Technical Bulletin

Distributieriem en kit 5492XS voor VAG motoren 1.8 – 20V

GATES REFERENTIE:	5492XS, K015492XS, K025492XS,
MERK:	K035492XS, K045492XS
MODEL:	AUDI / VOLKSWAGEN
MOTOR:	A4, A6, Cabrio, Passat
MOTORCODE:	1.8, 1.8 – 20v T AEB, ADR, AFY, AJL, ANB, ARG, ARK, APT, APU, AVV

Fig. 1 nieuw systeem

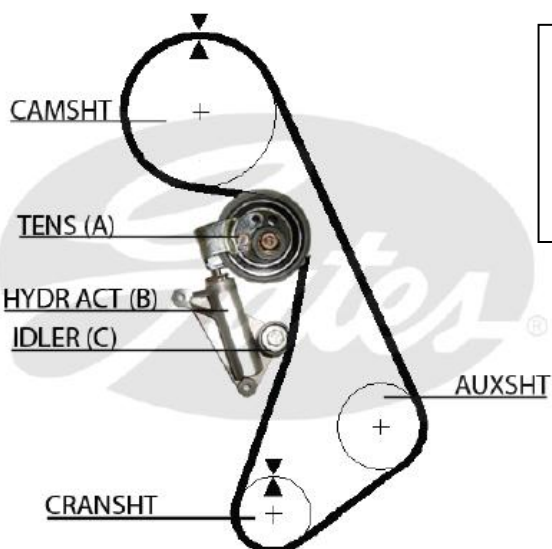
Na problemen met de levensduur werd er besloten om het distributiesysteem opnieuw te ontwerpen en om OE riem 058109119B/058109119C (5492XS – 153 tanden) te gebruiken met een hydraulische drukstang (2) 058109479B en een nieuwe spanrol 058109243E (nieuw systeem – Fig. 1).

Noot: Het oude systeem is op OES niveau niet langer beschikbaar. Het wordt ten sterkste aanbevolen op het hele systeem te vervangen door het nieuwe systeem (Fig. 1) als de originele distributieriem vervangen moet worden. Wees u ervan bewust dat de onderdelen van het oude en nieuwe systeem niet door elkaar gebruikt kunnen worden. Hierdoor voorkomt u motorschade.

- (A) Spanrol 058109243D of 058109243E
- (B) Hydraulische drukstang 058109479B
- (C) Meelooprol 058109244
